T O T O N E W R E L E A S E

# 新商品 だより

C 仕様変更  
CHANGE

'25/10月号

| キッチン | システムキッチン「ザ・クラッソ/ミッテ」 排水管(ジャバラホース) | 3 |

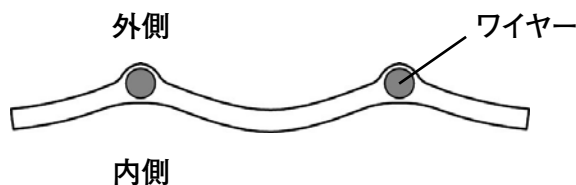
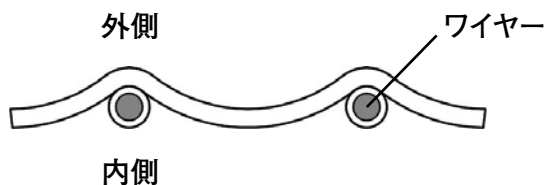
■汚れが溜まりにくい内部構造に変更します

＜従来品＞  
内側に凹凸あり

＜仕様変更品＞  
内側を平滑にした仕様に変更

従来品は、'26年1月5日以降在庫消化後、仕様変更品に順次切り替えさせていただきます。

| 洗面所  | オクターブスリム(片寄せボウルプラン)               | 4 |

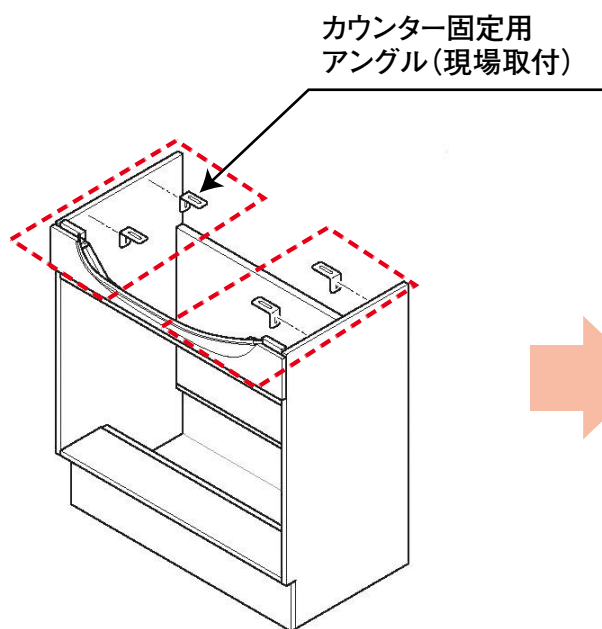
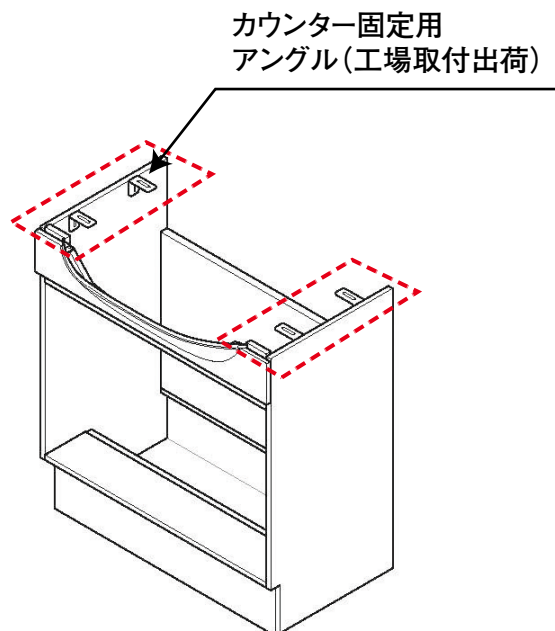
洗面ボウル下キャビネットに付属しているカウンター固定用アングルを  
現場取付から工場取付出荷に変更します。

<従来品>

<仕様変更品>

従来品は、'25年10月上旬以降、仕様変更品に順次切り替えさせていただきます。
